## 2003年8月6日 406 乗員保護装置の不具合

### リコール届出一覧表

### 改善箇所説明図

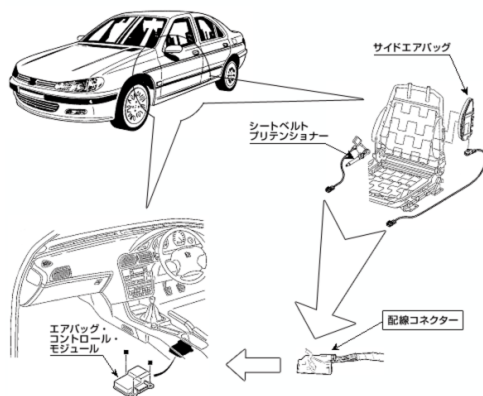
乗員保護装置において、エアバッグ・コントロール・モジュールへの配線が不適切なため、衝突時の信号が正常に伝達されず、横方向からサイド・エアバッグが作動する条件で衝撃を受けた場合、衝突を受けた側のサイド・エアバッグは作動せず、反対側のサイド・エアバッグが作動するおそれがある。

全車両、当該エアバッグ・コントロール・モジュールへのコネクターの配線を点検し、必要に応じて結線を修正する。

当該エアバッグ・コントロール・モジュールの配線用コネクタ―頭部に、黄色のペイントでマークを塗布する。
